ENI PROGETTO ITALIA IMPIANTO EOLICO PORTO TORRES (34 MWp)

ALLEGATO 3

Integrazioni Volontarie – Riscontro alle note del MIBAC Prot. n. 0016960-P del 05/06/2020 e Prot. 0007116-P del 04/03/2021

Doc. 24_ENE_2021
3 di 37

Figura 1 – Precedente posizione torre anemometrica

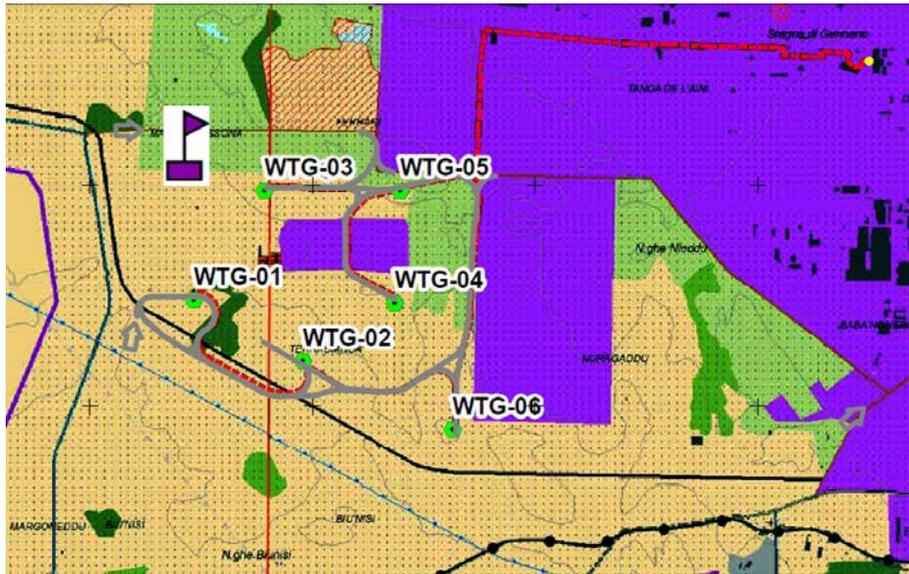
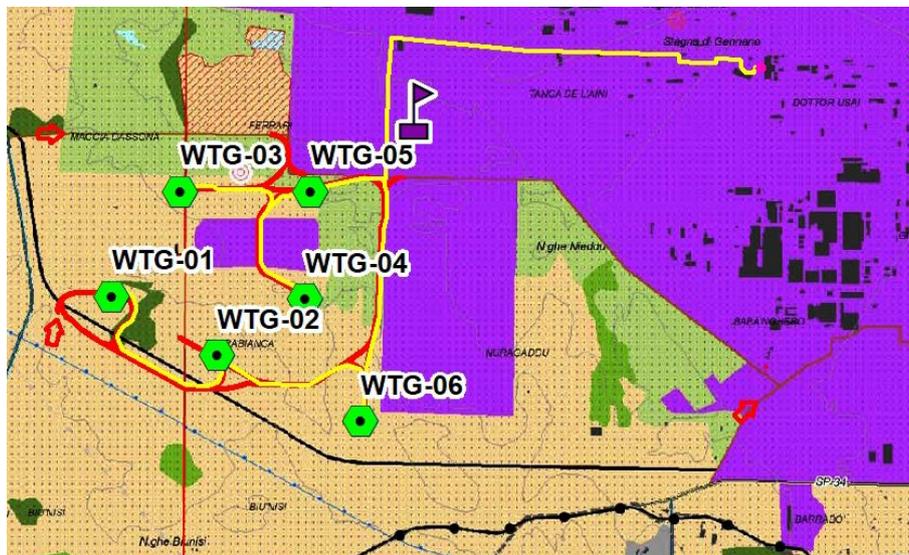
f) *Verifica eventuali posizionamenti alternativi della torre anemometrica*

Come da indicazioni, si propone di spostare la torre anemometrica all'interno dell'area industriale, a nord est dell'impianto eolico, allontanandola sensibilmente, in tal modo, dai beni di interesse pubblico e culturale archeologico segnalati nella nota del MIBAC.

Di seguito si riportano, per opportuno confronto, l'iniziale posizionamento (**Figura 1**) ed il nuovo posizionamento proposto (**Figura 2**). Si specifica che tutti i chiarimenti e le integrazioni riportate nella presente nota ed in **ANNEX A**, fanno riferimento al nuovo posizionamento proposto.

Figura 5 – Ipotesi spostamento WTG-5

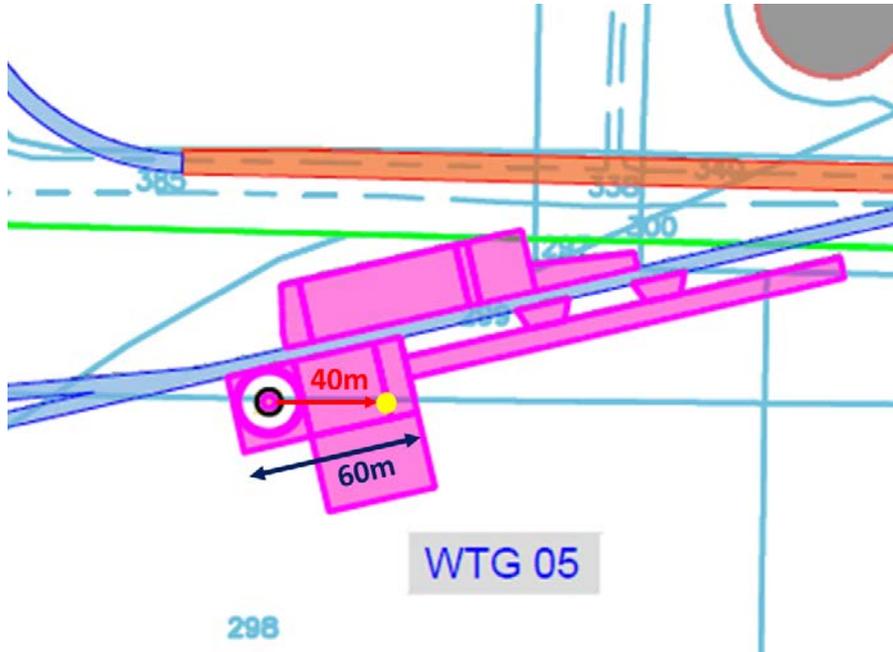
“7. Relazione Gittata Massima Elementi Rotanti: lo studio deve essere condotto considerando quale recettore (cfr. paragrafo 6.1) anche il bene paesaggistico tipizzato e individuato dal Piano paesaggistico regionale con il codice ID 4177 (“Nuraghe Ferrali”), eventualmente proponendo soluzioni alternative di layout dell’impianto per evitare che le aree di potenziale impatto nel caso di distacco di un elemento rotante degli aerogeneratori possa interessare il suddetto bene paesaggistico e la relativa fascia di salvaguardia di cui all’articolo 49, co. 5 (ovvero, ai sensi del co. 4, se già determinata, la relativa zona di tutela integrale e la conseguente fascia di tutela condizionata con la approvazione dell’adeguamento al PPR del PUC del Comune di Porto Torres), delle Norme Tecniche di Attuazione del Piano paesaggistico regionale - Primo ambito omogeneo.”

Premettendo la piena disponibilità della scrivente società a spostare la WTG 5 ad est, di circa 40m, ricadendo in tal modo comunque all'interno della piazzola di pertinenza già riportata in progetto (Figura 5), al fine di **evitare che le aree di potenziale impatto nel caso di distacco di un elemento rotante degli aerogeneratori possano interessare in alcun modo la fascia di salvaguardia** del Nuraghe Ferrali come definita da PUC, si specifica che le probabilità di accadimento degli eventi di impatto (10^{-9}) risultano essere assolutamente trascurabili, al limite dell'impossibilità ed a questo proposito si evidenzia che:
